Zápis stavebního výboru

4/2020

Kobylá nad Vidnavkou 30.9.2020

3. Řešení vjezdu u čísla popisného 28

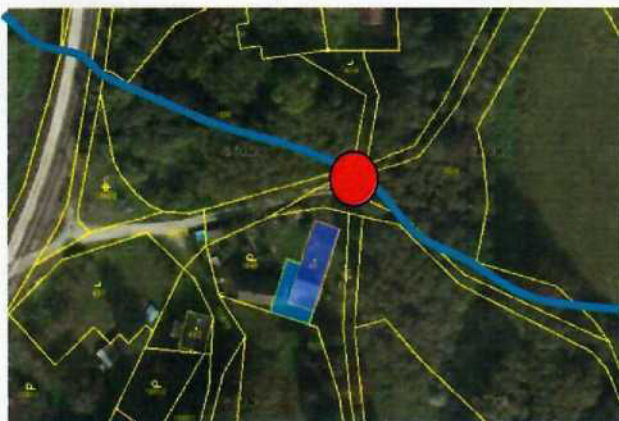
Členové výboru poměrně dlouho rozebírali situaci, k jednání byl přizván i majitel č. popisného 28, kdy byly projednány dva návrh.

- Položení silničního žlabu bod 1, odkud bude navazovat odvodňovací žlab, vyústující u bodu 2
- Osazení obrubníky, kombinace silničního a chodníkového dle budoucího zatížení, tak aby vznikla hráz, která zamezí vtoku vody na pozemek majitele čísla p. 28
- Třetí varianta vznikla na popud majitele č.p. 28, který dne 3.10. navštívil pana B. Grigoriadise. Majitel č.p. 28 navrhuje uložit do betonu kovový Ú profil o šíři 65 mm v celé délce vjezdu. Návrh byl projednán s ostatními členy výboru a ti s návrhem souhlasí.
